INFORME Y APROBACIÓN DE LA MODIFICACIÓN DEL CONTRATO N.º 71/2020/LT04 “OBRAS DE MEJORA DE REDES DE SANEAMIENTO GESTIONADAS POR ISABEL II S. A. DE CANAL DE ISABEL II, S. A.”

MODIFICACIÓN N.º 8 UNIDADES DE OBRA MOD03PC029 A MOD03PC050

Área: Construcción Redes de Saneamiento

Fecha: Marzo de 2025

- **MOD03PC029 (m) Ejecución de galería 2,20x2,20m interior.**

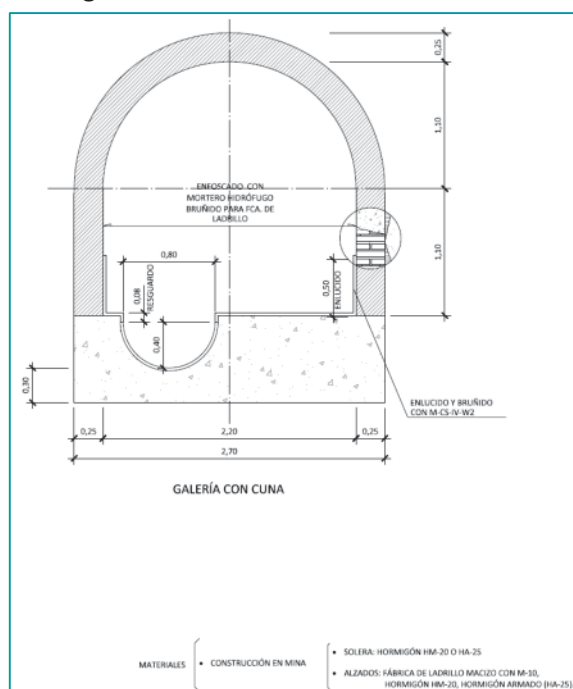
Es necesaria la incorporación del presente precio contradictorio debido a la no existencia del citado precio en el cuadro de precios que rige el contrato puesto que, en determinados casos, debido al caudal circulante, las galerías Tipo I a Tipo III de las Normas para Redes de Saneamiento en su Versión 3 del año 2020NNRRS no son suficientes, por lo que se necesita ejecutar una galería en mina de mayor tamaño con la capacidad de caudal y rangos de velocidades indicados en la norma. Los cálculos han mostrado la necesidad de una galería en arco de 2,20x2,20 m de fábrica de ladrillo en consonancia con las galerías Tipo I a Tipo III.

Además, debido a que la traza discurre a una profundidad superior a los 4,5 m en viales urbanos de gran tráfico y numerosos servicios, imposibilita una apertura de zanja para la instalación de un colector tubular visible.

El detalle de dicha galería es el siguiente:

Esto obliga a introducir la unidad de obra nueva MOD03PC029 (m) de *“Ejecución de galería 2,20x2,20m interior”*.
